CONCEPTO TÉCNICO No. 006935 del martes, 17 de septiembre de 2024

EXPEDIENTE: LAM9043-00

PROYECTO: Cesión parcial de los derechos y obligaciones establecidas en la Resolución 1262 de 23 de diciembre de 1997, por medio de la cual se otorgó Licencia Ambiental para el proyecto “Construcción del Sector Sur de la Perimetral de la Sabana en el Tramo Intersección Autopista del Sur - Río Bogotá”, localizado en los municipios de Soacha, Mosquera y Sibaté en el departamento de Cundinamarca y sus modificaciones, de la AGENCIA NACIONAL DE INFRAESTRUCTURA -ANI.

ASUNTO: Concepto Técnico en respuesta al Recurso de Reposición interpuesto contra la Resolución 1305 del 28 de junio de 2024

Figura 9 Áreas AICAS y Humedales Vs Áreas de Compensación
Fuente: Consultado por el Equipo Técnico Evaluador plataforma Ágil 26/08/2024

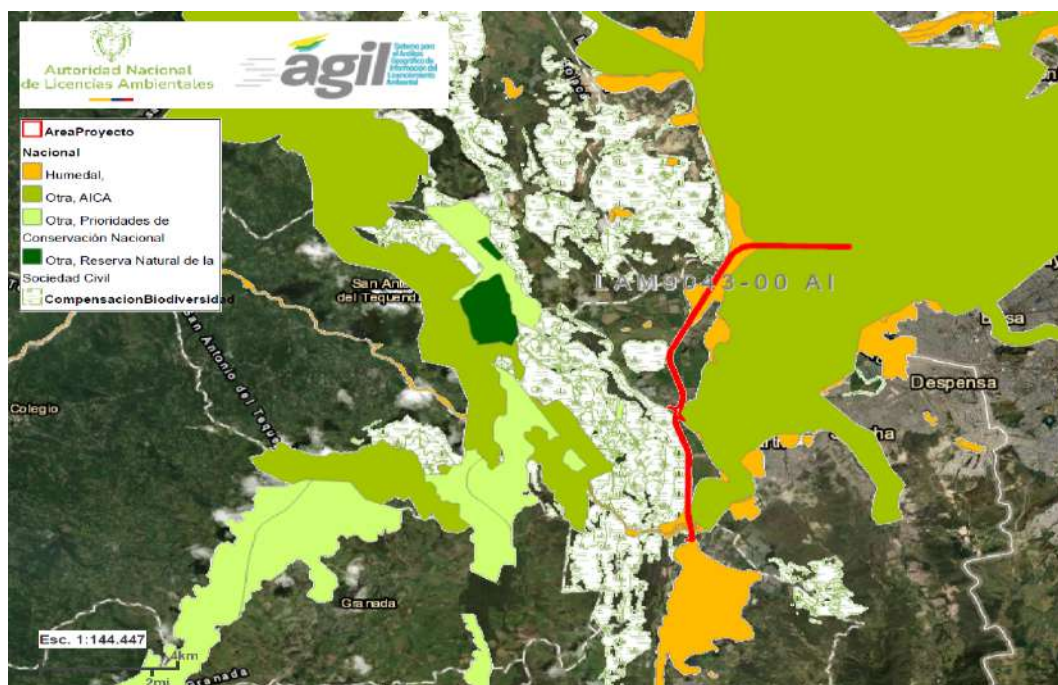
Por lo cual se evidencia que esta áreas de compensación presenta cruce con áreas de AICAS siendo estas zonas importantes para el grupo de avifauna por lo cual se considera que pueden representar zonas de alta sensibilidad; adicionalmente se evidencia zonas con Humedales que también son hábitat para los diferentes grupos faunísticos, por tanto el equipo evaluador del recurso considera que si bien hay cruces de las áreas a compensar con zonas sensibles, la periodicidad de monitoreos a los grupos de fauna para las áreas de compensación puede ser de cada 6 meses, también siendo coincidentes con la periodicidad ICA del proyecto.
